# NYE AKER

## MEDVIRKNING FUNKSJONSPROSJEKT - MØTE 1

### G - NYFØDTINTENSIV

## 05.01.037 Bad med stelleplass

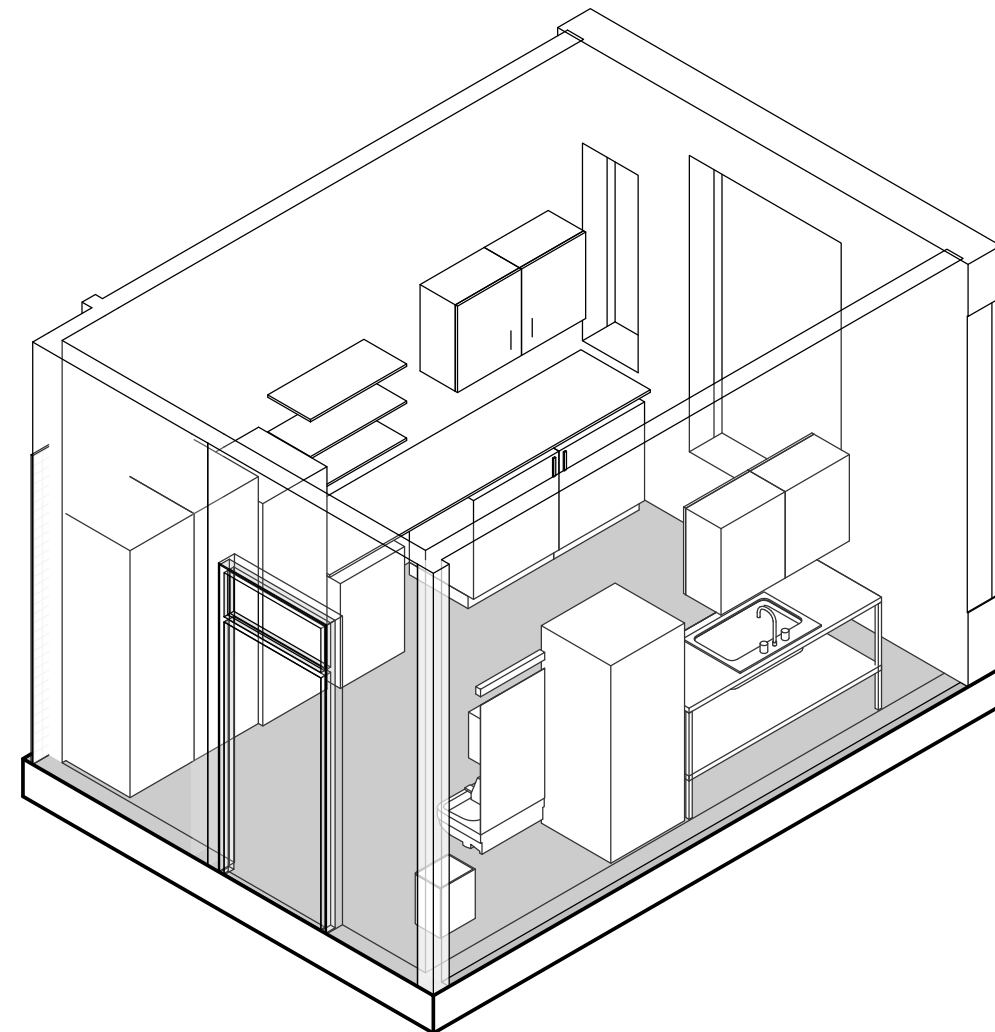
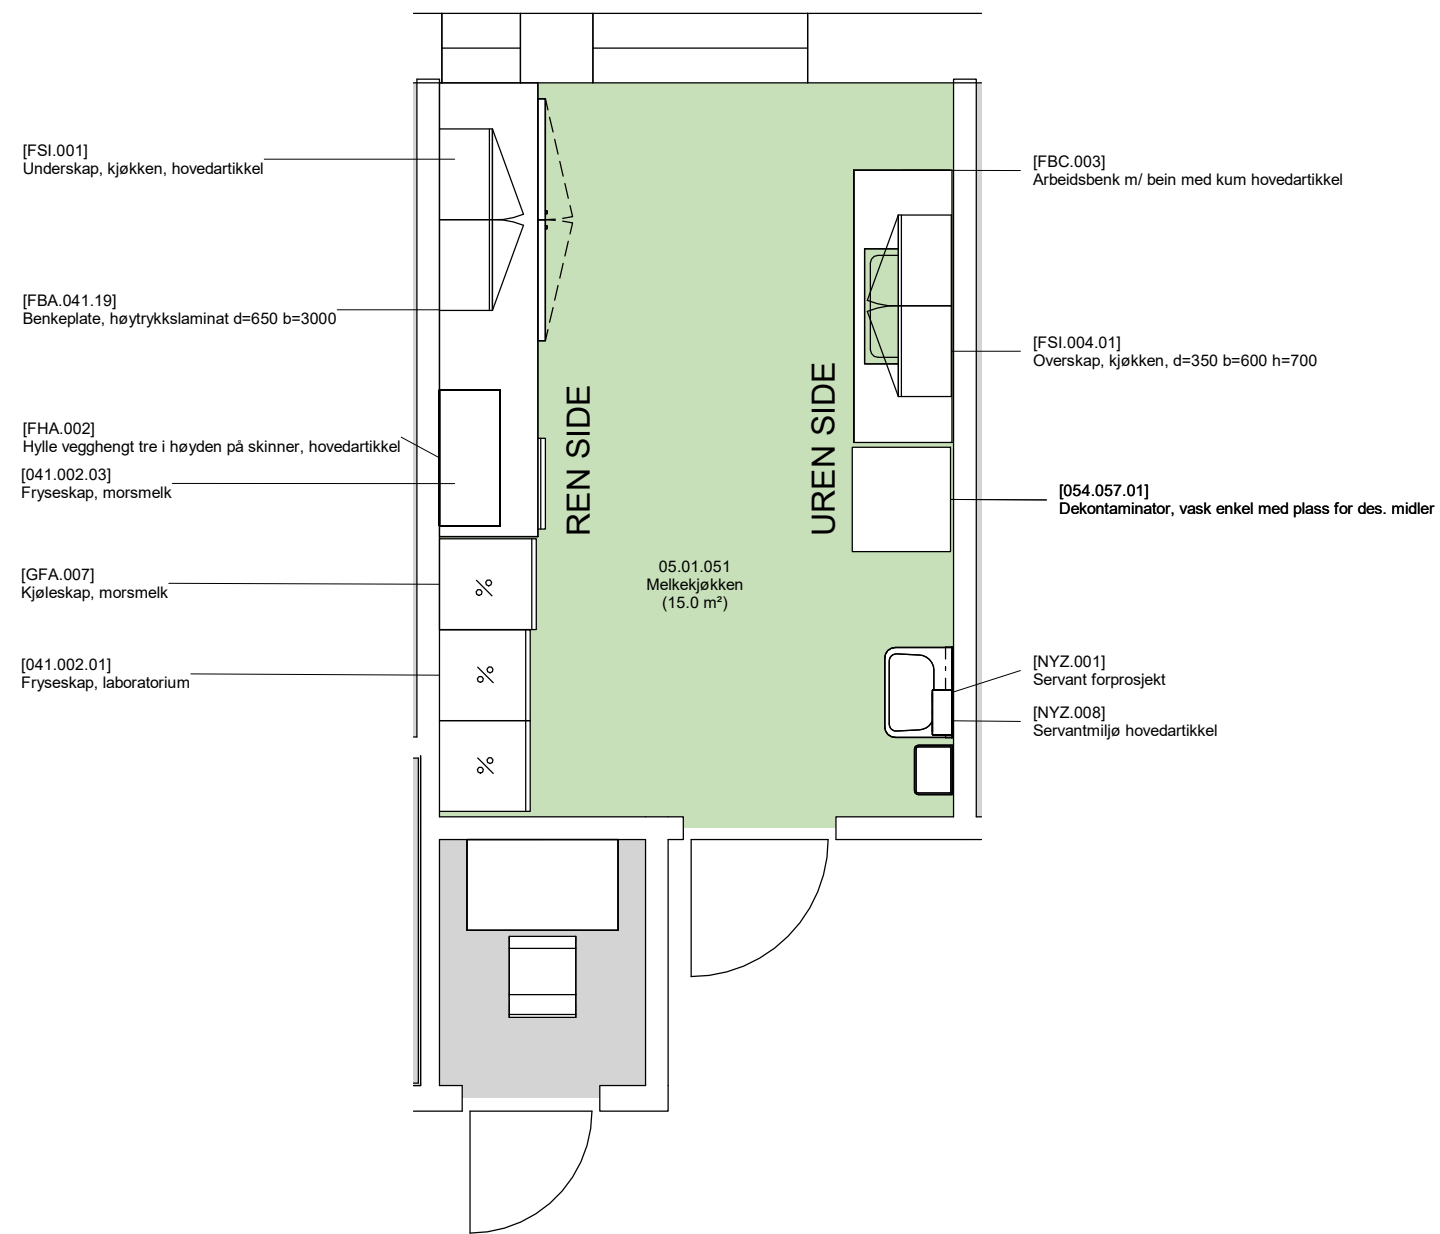
- 1 To speilvendte bad med ensidig snusirkel ved toalett. Er planløsningen hensiktsmessig?
- 2 Er utstyr i rommet hensiktsmessig for å ivareta flyten og funksjonen i rommet?
